**LOCOMOTIVE**

# Pointers

### **MEJORIA EN EL EXTRACTOR DEL TURBOCARGADOR**

Fig.1 - Tubo de extracción exterior fijo y tubo interior removible

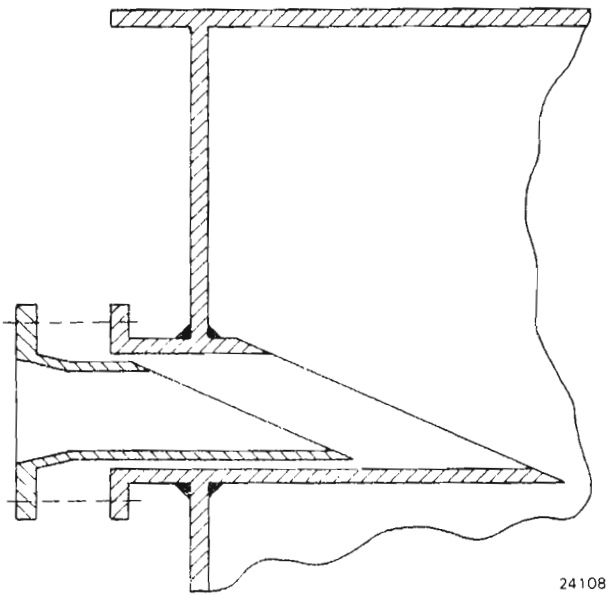
A partir del mes de marzo de 1979, todos los turbocargadores nuevos y de intercambio se convertirán del diseño actual, de tubo extractor exterior fijo y tubo extractor interior removible, Fig. 1, al diseño nuevo en el que ambos tubos

Fig.2 - Conjunto de tubos de extracción interior y exterior removibles

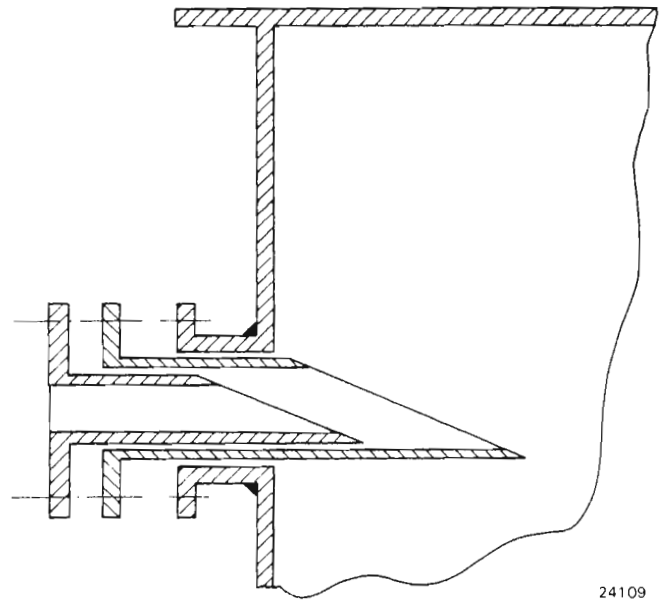
extractores son removibles, Fig. 2. Este nuevo arreglo permite la remoción del conjunto de tubos extractores para su limpieza mientras el motor está parado. Como parte de este cambio, los ductos de escape se fabricarán con una brida de montaje exterior, Fig. 3. Los turbocargadores de intercambio se dotarán de tubos de escape reacondicionados y modificados a manera de que el tubo extractor se extienda  $3/8''$  (9.53 mm) más allá de la placa lateral Fig. 3. De esta manera se mantiene la integridad estructural del cordón interior de soldadura periférica y se elimina la porción del tubo extractor donde suele acumularse el carbón.

A partir del primero de marzo de 1979, con todos los supercargadores fabricados se surtirán los dos tubos extractores nuevos, interno y externo, números 9502412 y 9502409, los tornillos de montaje número 181380 y las tuercas número 8289127. Se requerirá el empaque número 8271729 para colocarse entre el conjunto de tubos extractores y la conexión flexible. No se requiere empaque alguno entre el conjunto de tubos extractores y el ducto de escape del turbocargador.
